3ª NOTIFICAÇÃO DO PREGÃO ELETRÔNICO SRP Nº.14/2026 –
COMPRASGOV Nº 90014/2026 – CEC 01 – BIRD SEPLAN/SEAD

OBJETO: Aquisição de equipamentos tecnológicos para fortalecer a infraestrutura para execução das atividades das coexecutoras no âmbito do Programa de Sustentabilidade Fiscal, Eficiência, Eficácia do Gasto Público do Estado do Acre (PROGESTÃO ACRE).

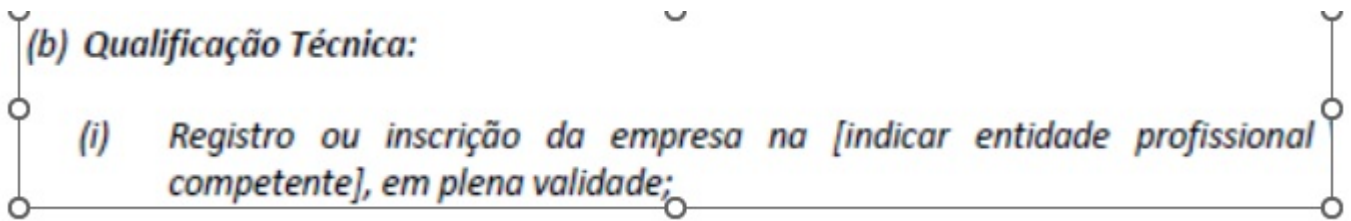
QUESTIONAMENTO 02: Da Cor do Equipamento – Item 2: A cor prata titânio do equipamento é uma tonalidade específica de cinza metálico, frequentemente utilizada por alguns fabricantes de display interativos para a padronização estética de seus acessórios. O edital, ainda, informa “ou equivalente”. Entendemos que a cor Preta (fosco ou texturizado) é o padrão de mercado mais amplamente difundido para suportes móveis de equipamentos audiovisuais e displays interativos de grande porte, sendo oferecida pela maioria dos fabricantes globais (como Smart, BenQ, Samsung, LG, entre outros). Com isso, entendemos que também serão aceitos equipamentos na cor preta, seja ele fosco ou texturizado. Está correto o nosso entendimento?

RESPOSTA DA UGP/BIRD 02: Da Cor do Equipamento – Item 2:

Esclarecemos que entendimento está correto.
